NOTE TECHNIQUE  
à MM. les CONCESSIONNAIRES  
N° 647

DS 19

**FIXATION DE LA POMPE H. P.**

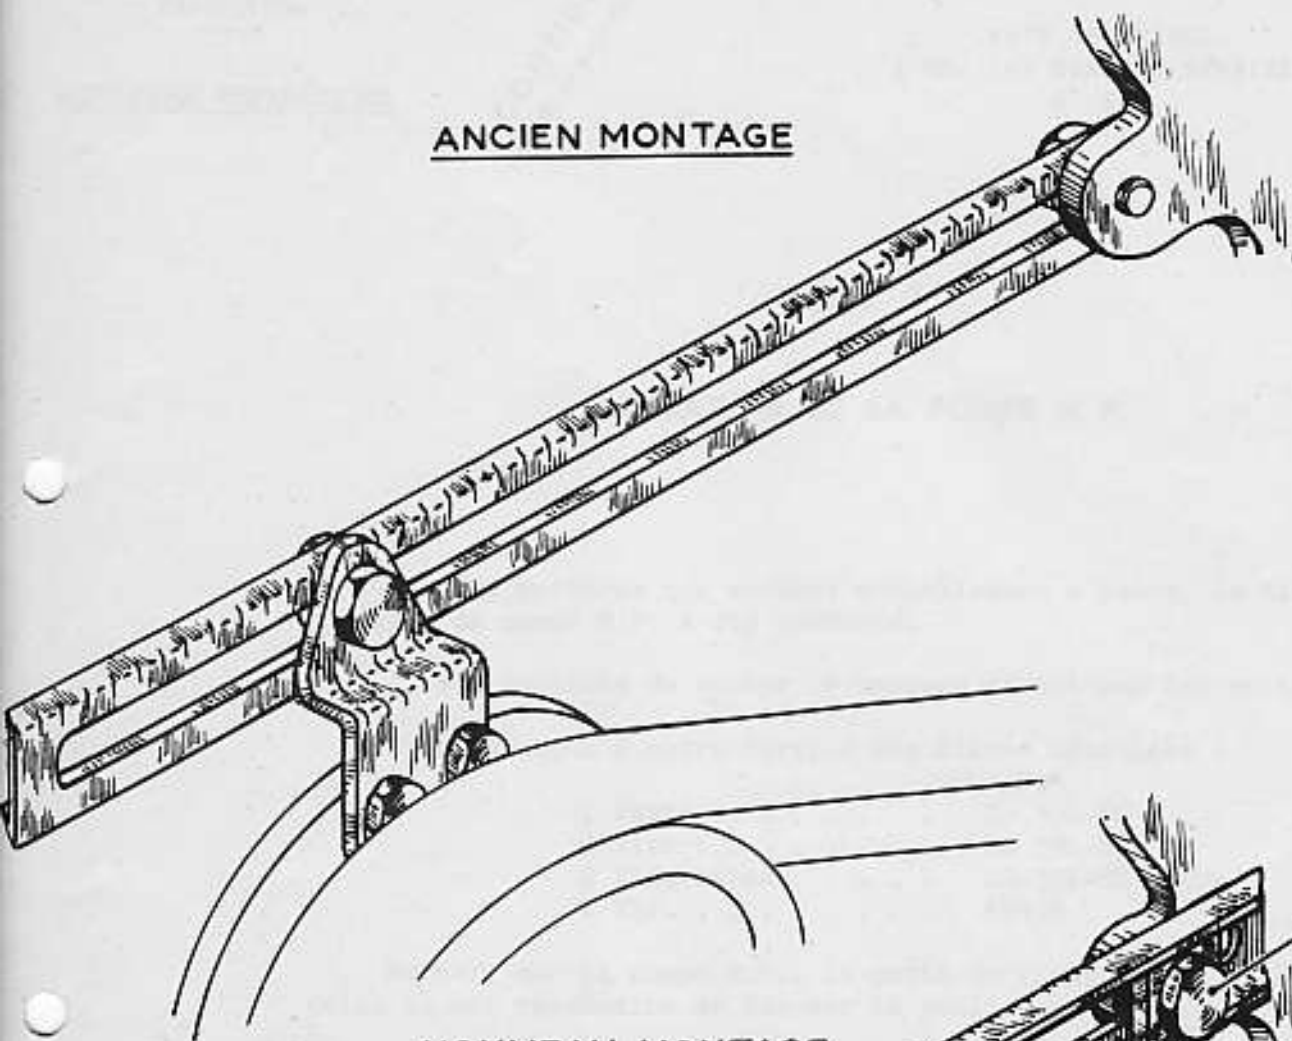
Sur les voitures qui sortent actuellement d'Usine, le tirant de fixation de pompe H.P. a été renforcé.

Il est possible de monter ce nouveau tirant sur les voitures.

Monter, sur la pompe H.P., la patte de fixation DS.391-86 (pour cela, il est nécessaire de déposer la poulie).

Observer le sens de montage du tirant sur le bossage de pompe B.P.

Mettre en place les plaquettes DS.391-88 comme indiqué sur la figure.

1 Patte . . . . .	DS.391-86
1 Tirant . . . . .	DS.391-85
2 Plaquettes . . . . .	DS.391-88
1 Vis . . . . .	484-S
